Le risque au bois de sapins, version DDTM

Document de travail DDTM concernant le risque de submersion au bois des sapins

Commune de Groffliers - La submersion marine par le bois des sapins

Commune de Groffliers - Contexte topographique du bois des sapins

Figure 4-198 : Cartographie de la vitesse d'écoulement modélisée pour un événement centennal et une brèche du cordon dunaire de 100 mètres

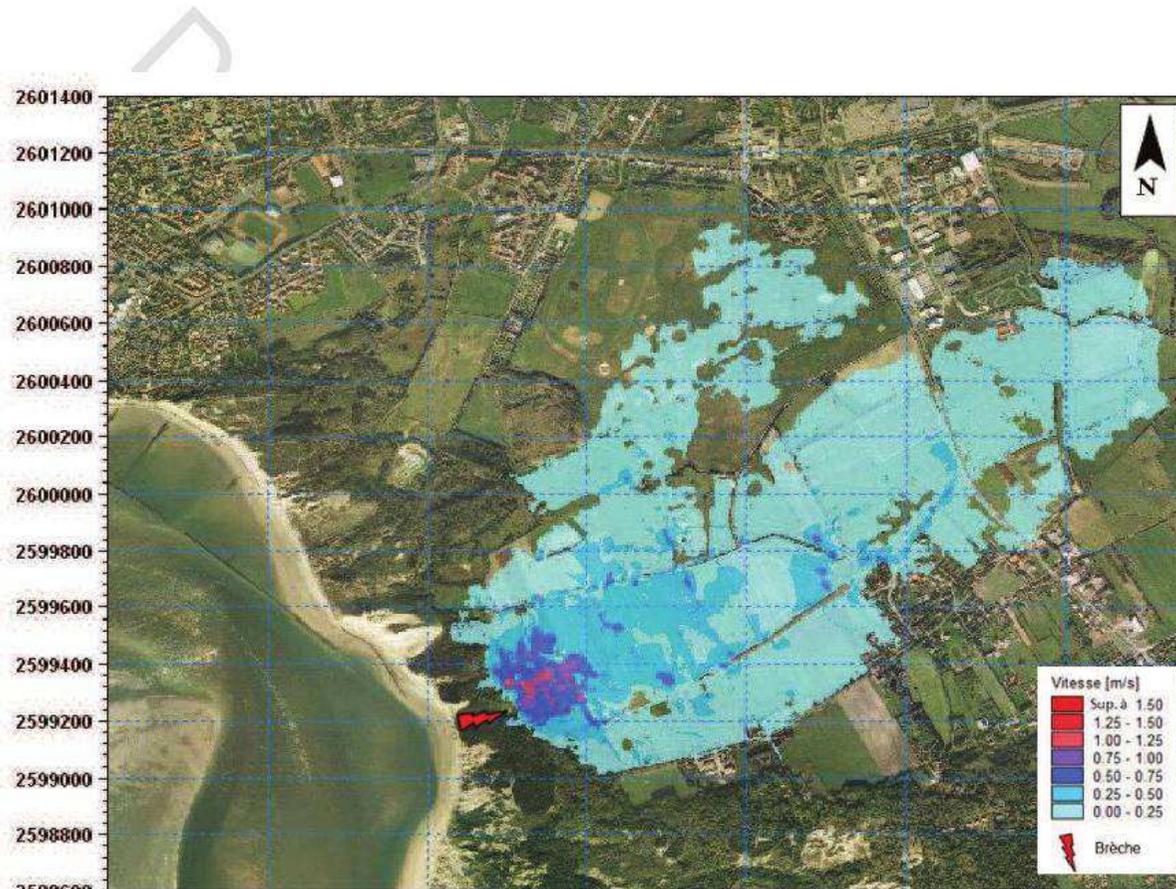
Remarque : jamais, malgré nos remarques maintes fois réitérées, il n'est tenu compte de l'évolution de l'érosion à cet endroit, fragilisant progressivement ce qu'il reste de protection. On ne travaille que sur du figé.

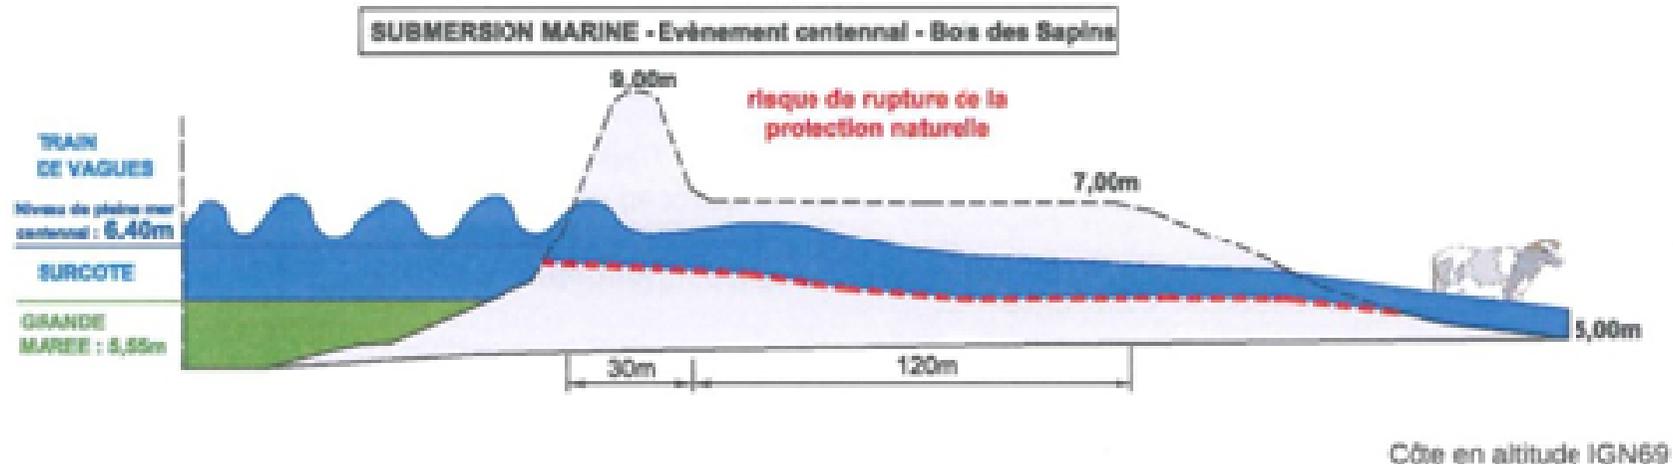
~~Ces conditions sont sécuritaires pour le présent vis-à-vis de l'événement centennal.~~

**D'un côté, on nous inquiète de l'autre on cherche à nous rassurer. Pourquoi?
Quelles sont les motivations?**

**Seulement voilà, cette présentation de la topographie est partielle.
La perspective telle qu'elle est présentée en bord de mer est impossible**

Commune de Groffliers - Contexte topographique du bois des sapins

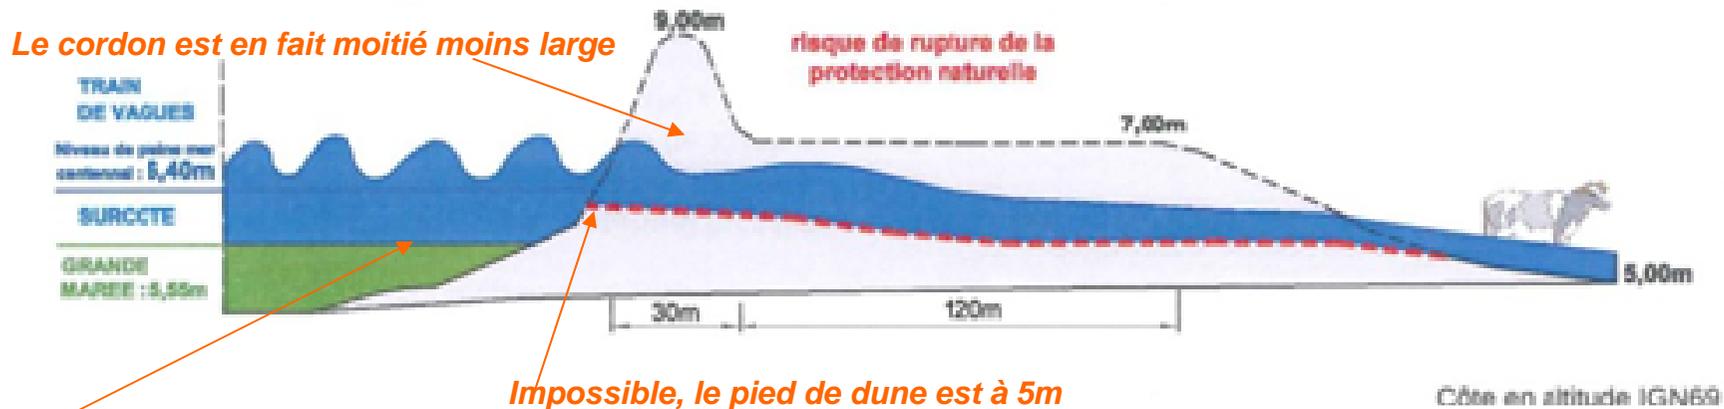
Les mesures des géomètres ont consisté à relever un ensemble de points qui ont permis d'établir une carte en 3d de la zone, avec les courbes de niveau. Quelques profils ont été établis en des points caractéristiques dont le 8 partant de la zone la plus basse et la plus étroite. Ce profil (en blanc) correspond à celui de la carte DDTM.

Il existe une zone en creux perpendiculaire au même point. Nous avons mesuré cet endroit puis la zone, plus basse, à droite de la mare, car c'est le chemin que prendrait l'eau (trait jaune).

Impossible, les marées supérieures au coeff 100 atteignent aujourd'hui et érodent le cordon dunaire (100 par temps calme, sinon le cordon est atteint dès une marée de coeff 90 avec un vent de force 4/5)

Nos relevés

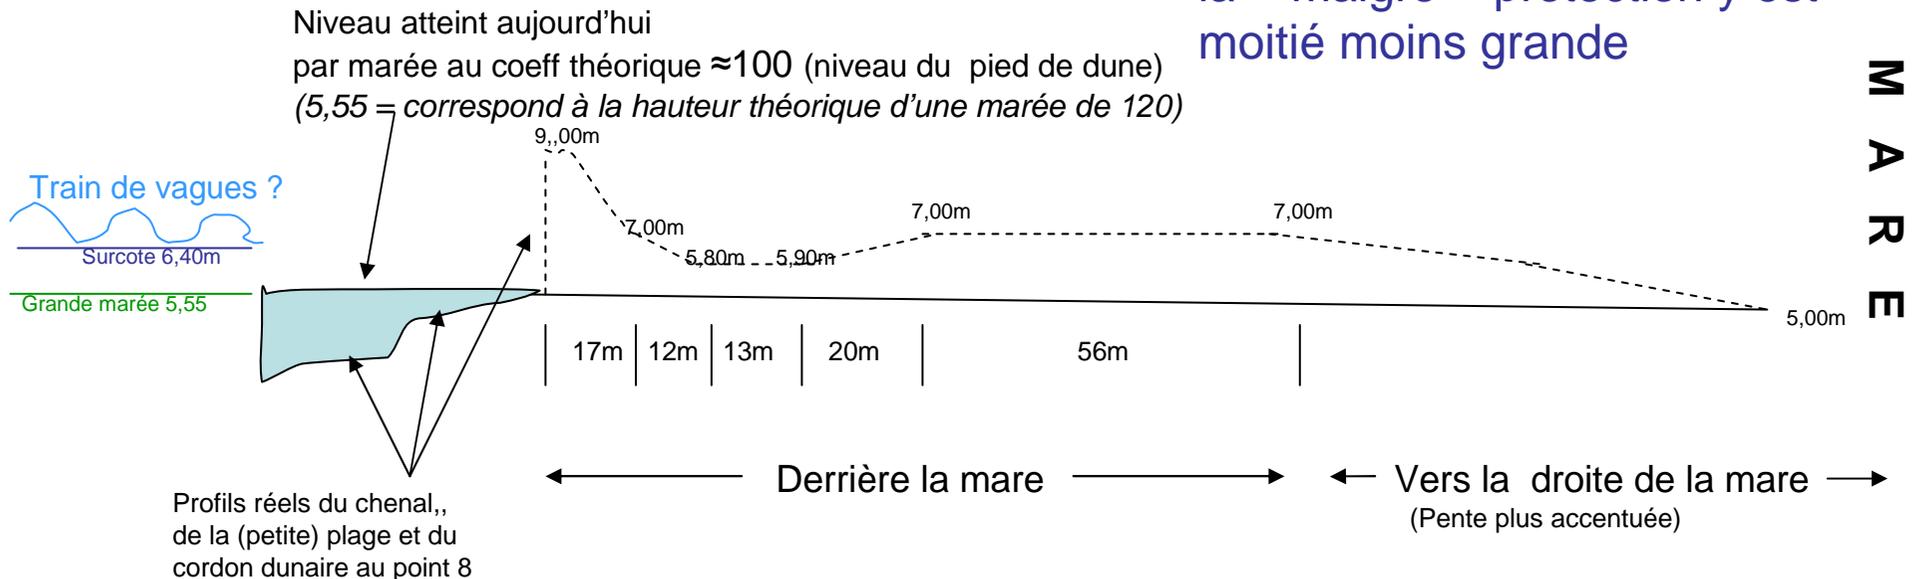
la « maigre » protection y est moitié moins grande

La mer atteint couramment le pied de dune, donc 4m sous le niveau le plus bas. Sinon les dunes ne s'effondreraient pas!!

Les hauteurs théoriques de marée sont respectivement 9,80m et 9,85m ces jours là. Ce qui correspond à plus ou moins 5m (à qq cm près) en valeur utilisée pour les mesures topographiques.

Pour notre part, nous demandons à ce que soit bien précisée la hauteur du pied de dune car il semble qu'il y ait un doute à cet endroit sur l'interprétation des mesures affichées. La simple observation permet d'affirmer que ce niveau est fréquemment atteint par les eaux.
